LOCAL: Serra da Pescaria — Famalicão**ASSUNTO:** “Formulário n.º WSA1650 - Licenciamento para Obras de Edificação”**PROCESSO Nº:** 725/23**REQUERIMENTO Nº:** 2459/23**DELIBERAÇÃO:**

INFORMAÇÃO

Trata-se do pedido de licenciamento de uma moradia unifamiliar, muros e piscina, sita na Serra da Pescaria, Famalicão.

Figura 1 - Extrato da Planta de Ordenamento do PDM da Nazaré - Fonte SIG Municipal (s/escala).

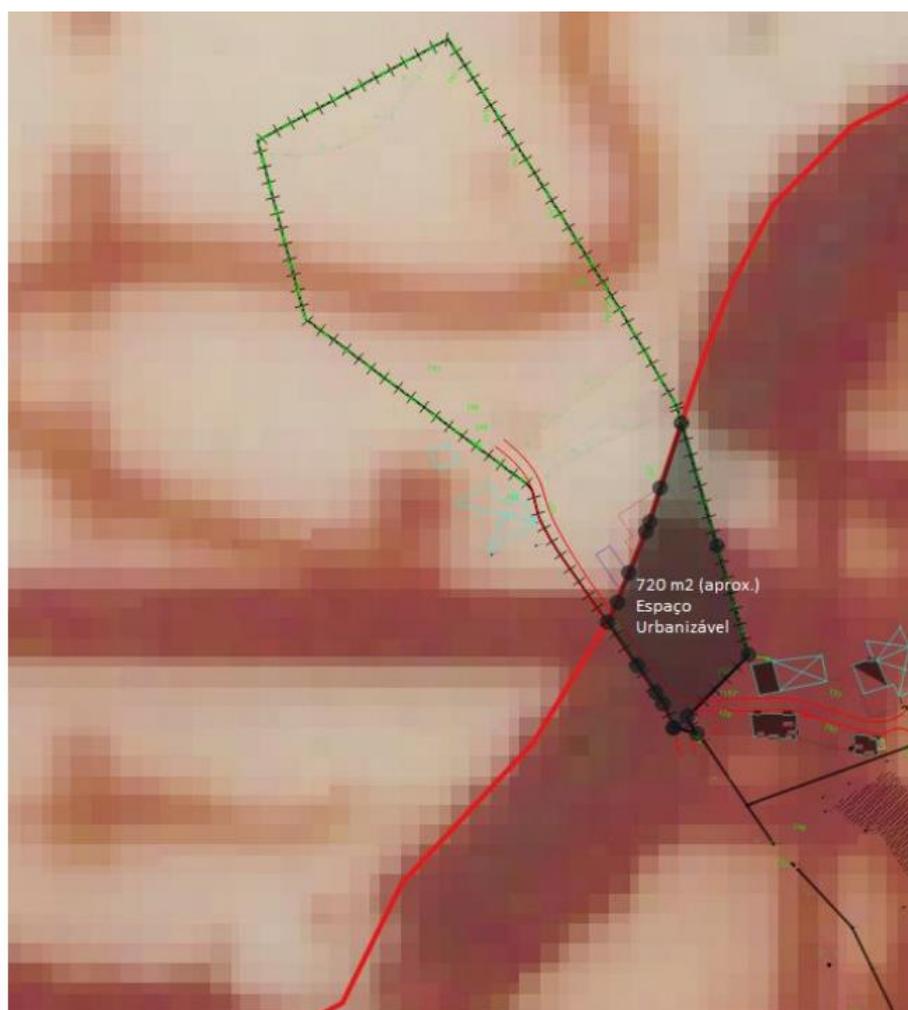
Foi quantificada, pelo Sistema de Informação Geográfica (SIG) Municipal, uma área de 720,00 m² do prédio inserida em “Espaço Urbanizável – Categoria H3”, inferior aos 950,00 m² indicados pelo interessado.

Da análise da imagem fornecida pelo SIG em que se realizou a sobreposição da implantação da moradia à planta de ordenamento do PDMN, verifica-se que é extravasado o limite do “Espaço Urbanizável – Categoria H3”, representado na linha vermelha, e que parte da moradia, parte da piscina e parte do terraço descoberto se encontram implantados em “Espaço Florestal”.

Pelo que parte da moradia, parte da piscina e parte do terraço descoberto, implantados em “Espaço Florestal”, por se tratarem de construção nova, não têm enquadramento no n.º 2 do art.º 38.º do PDMN, pelo que se considera que a proposta viola o disposto no art.º 38.º do PDMN.
